**APPALTO DELLA FORNITURA E P.O. DI ARREDI, ELETTRODOMESTICI E COMPLEMENTI DI ARREDO CON APPLICAZIONE DEI C.A.M. EX DM 11/01/2017, PER L'ALLESTIMENTO DELLA RESIDENZA UNIVERSITARIA "CAMPUS FIRENZE" (CUP C17C18000230002, CIG 79115311EB)**

**VERBALE DI CONFORMITA' PROVVISORIA DI FORNITURA E POSA IN OPERA**  
(ai sensi dell'art. 11 del Capitolato Speciale d'Appalto)

ALLEGATO E - comodino

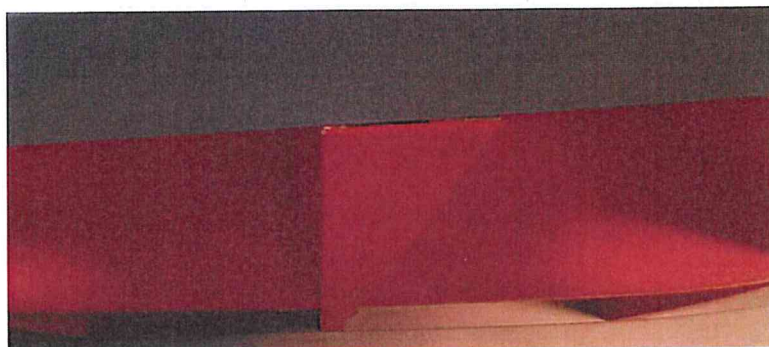
- camera 2-06 cassetto inferiore sganciato dalla guida
- camera 2-08 cassetto inferiore sganciato dalla guida
- camera 2-14 cassetto inferiore sganciato dalla guida

ALLEGATO N - Desk reception comprese forniture:

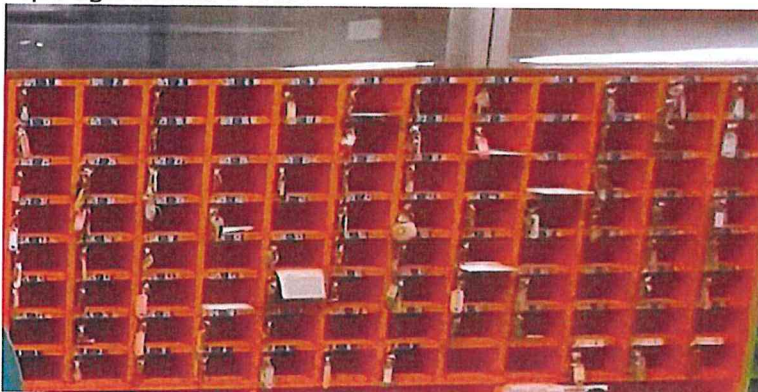
- i tavoli scrivania non sono dotati nel sotto piano, di canalina elettrificabile prevista per tutta la lunghezza in acciaio, completa di vertebra salita cavi.
- Non sono presenti n. 2 sedie imbottite girevoli come da descrizione elenco prezzi.
- Non sono presenti n. 2 cassettiere come da descrizione elenco prezzi.
- Non è presente l'armadio **casellario da parete**, che dovrà essere delle dimensioni:  
larghezza cm 280 max.  
spessore cm 14 max  
altezza variabile,  
diviso orizzontalmente per piano,
  - n. 16 caselle piano TERRA
  - n. 16 caselle piano PRIMO
  - n. 16 caselle piano SECONDO
  - 16 caselle piano TERZO
  - n. 16 caselle piano QUARTO

Tutte le caselle dovranno essere identificate secondo il numero di camera.  
(alcune caselle del piano terra risulteranno non numerate, disponibili per un diverso utilizzo). Colore ROSSO CAVALLINO
